## Urgent Field Safety Notice – Traduction en français

794400008

### Série XQ: transmission erronée du résultat des WBC au système informatique (LIS)

Nom du produit	XQ-320; XQ-520
Description du produit	XQ-Series analyseur d'hématologie
N° de série concernés	Tous
Nature de la mesure	Remarques du fabricant sur l'utilisation du DIV
N° identification FSCA	794400008

**Illustration 2:** Capture d'écran des paramètres concernés par le problème: le dysfonctionnement survient.

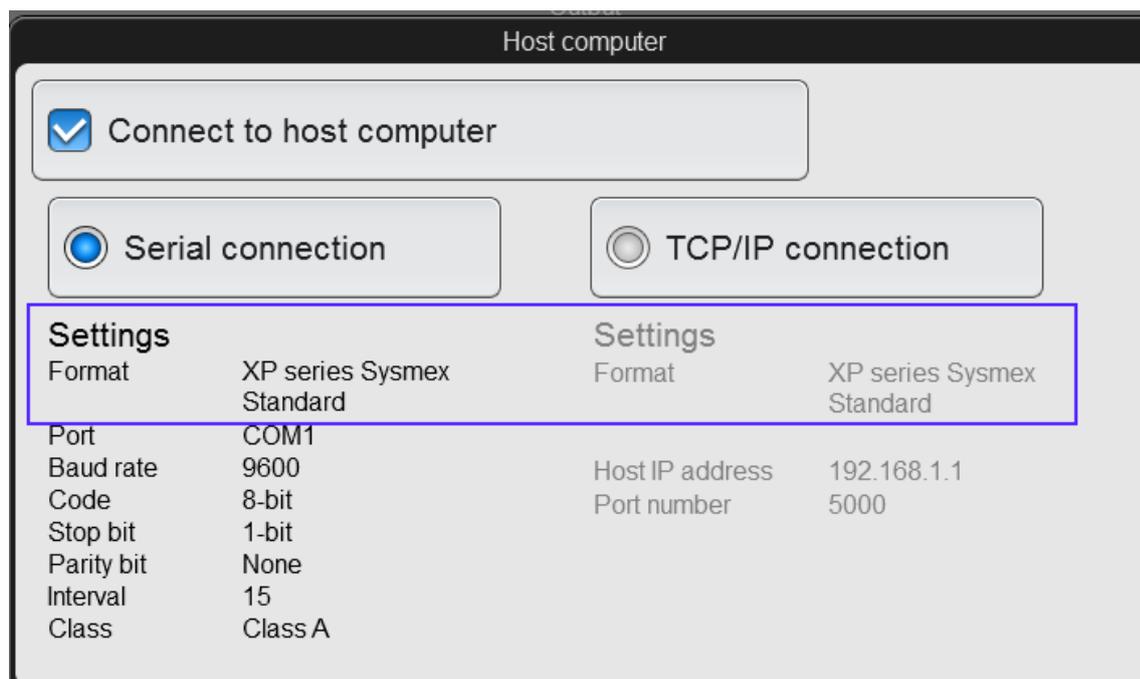
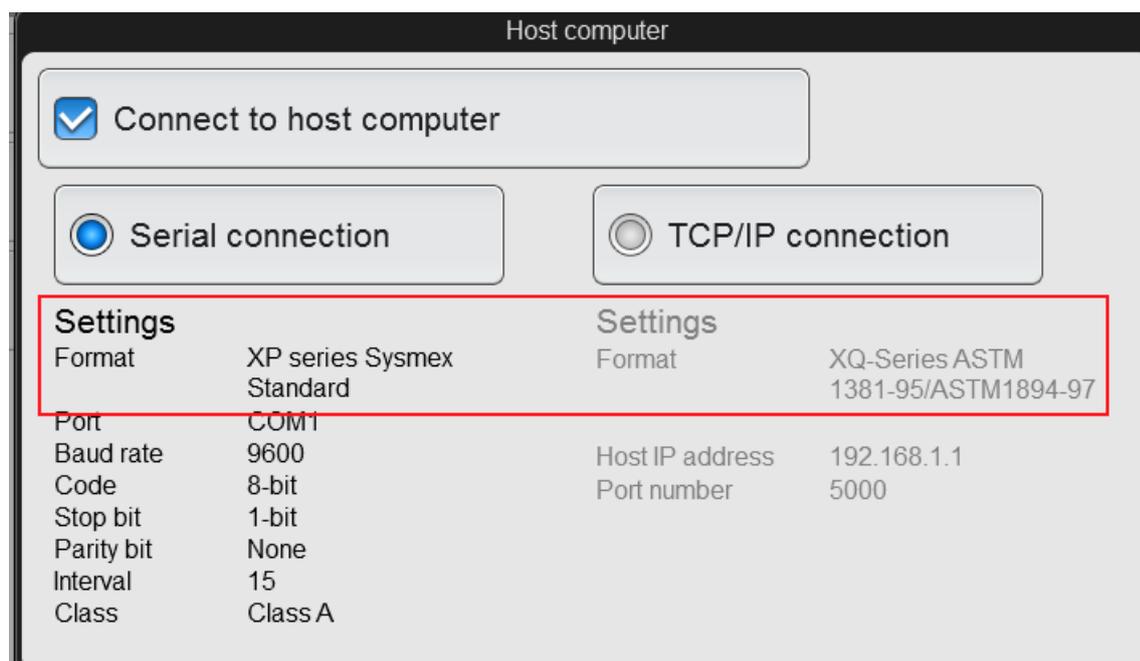
Ce dysfonctionnement ne se produit que si vous utilisez une connexion série (Serial connection) et un ancien format de transmission de données (standard KX-21N ou XP-Serie). Il est dû au fait que les paramètres de la **[Serial connection]** ne correspondent pas à ceux de la **[connexion TCP/IP]**. En raison d'une erreur logicielle, c'est la configuration de format hôte pour la connexion TCP/IP qui est sélectionnée, même si vous utilisez une connexion série.

**Illustration 1:** Capture d'écran avec les bons paramètres: le problème ne survient pas.

**Illustration 3:** Capture d'cran des paramtres de l'ordinateur Host avec le [paramtre TCP/IP] et le format de donnes [connexion srie] appropris.

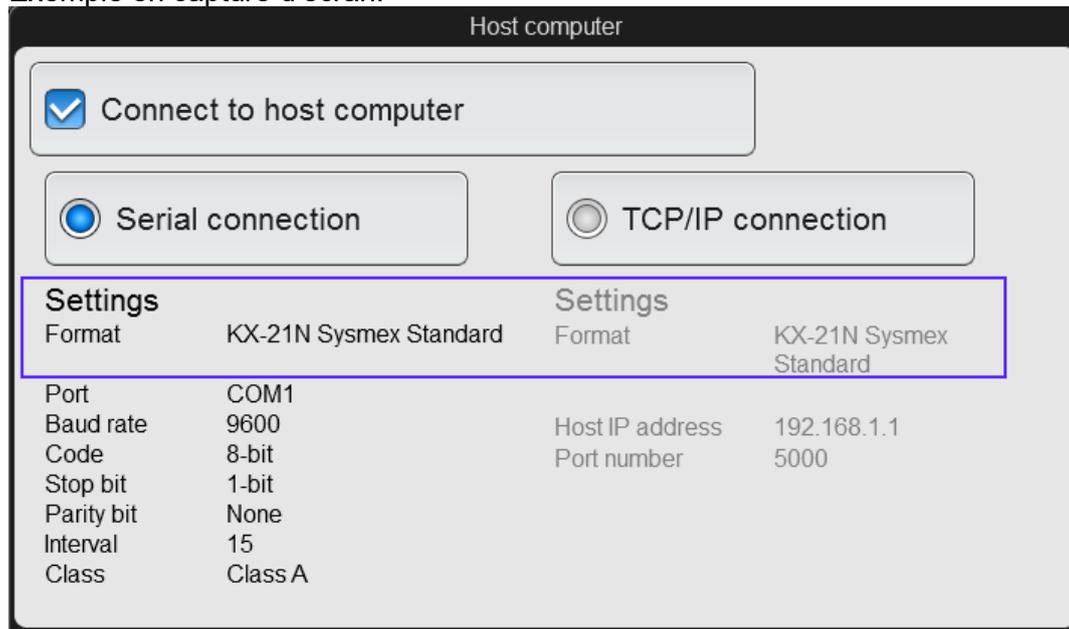
1. Vrifiez que les rsultats concernant les WBC sont les mmes dans le logiciel d'analyse que dans votre systme informatique (LIS).
2. Si les rsultats concernant les WBC ne sont pas les mmes, c'est-à-dire si les rsultats concernant les WBC sont 10 fois plus glevs dans votre systme informatique (LIS), modifiez-en les paramtres. Le format de donnes de la **[connexionTCP/IP]** doit correspondre au format de donnes de la **[connexion srielle]**.
